DIJON - Campus MARET / Réhabilitation et extension du site

Pour les missions confiées LE, AV, L, SEI, F, PHA, TH, HAND, HYSA, GTB, **Après examen des documents listés ci-dessus, nous formulons les avis suivants :**

AVIS SUITE A EXAMEN DE DOCUMENTS F7 / N° : CT/12000/0925/0342
 230512000000038 DIJON - Campus MARET / Réhabilitation et extension du site

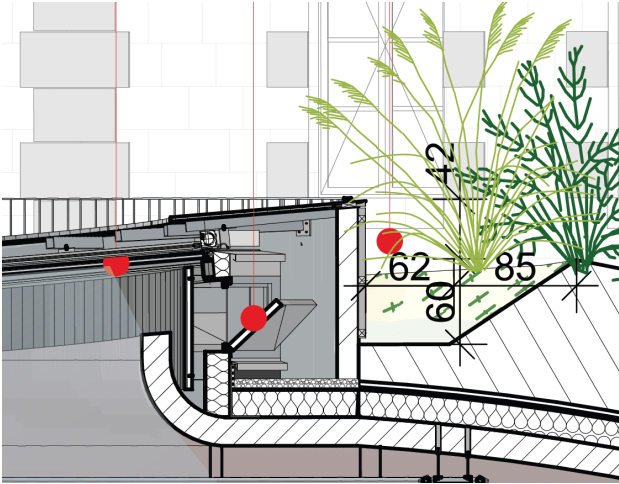
<p>RICT / Avis 386 - Résist./feu (dispo.générales)</p> <p>Références: 20250425 - Réponses MOE DIJON Campus MARET Réhabilitation et extension du site-Rapport RICT-CT-12000-0425-0287.pdf (2).docx</p>	F	<p>Les avis suivants sont levés selon le retour MOE: * Renforts métalliques des ouvrages existants: Protection au feu des différents renforts métalliques non prévue au CCTP. => N-1 : Poutre acier remplacée par plancher béton sur PH foyer => Hall : peintures intumescente prévue sur les poutres acier de renfort => Flocage prévu en Ph N01.</p> <p>* Planchers existants: Protection au feu des ouvrages existants non prévus au CCTP => selon le diagnostic SOCNA réf. DIAG202205166, les planchers existants ne possèdent pas la stabilité au feu requise (SF estimée 1/4 hre) => vérification de la stabilité au feu R30 des poutres bois existantes sur les zones "bibliothèque et administrations" effectuée par le BET structures. => Ajout d'un flocage sur le reste des plafonds</p> <p>- Coursive extérieure - bâtiment A: Le SDIS21 a imposé une stabilité au feu de la structure principale de la coursive égale à 1/2 hre: protection non prévue. => Dimensionnement des profilés pour atteindre cette stabilité au feu: précision ajoutée au CCTP.</p>
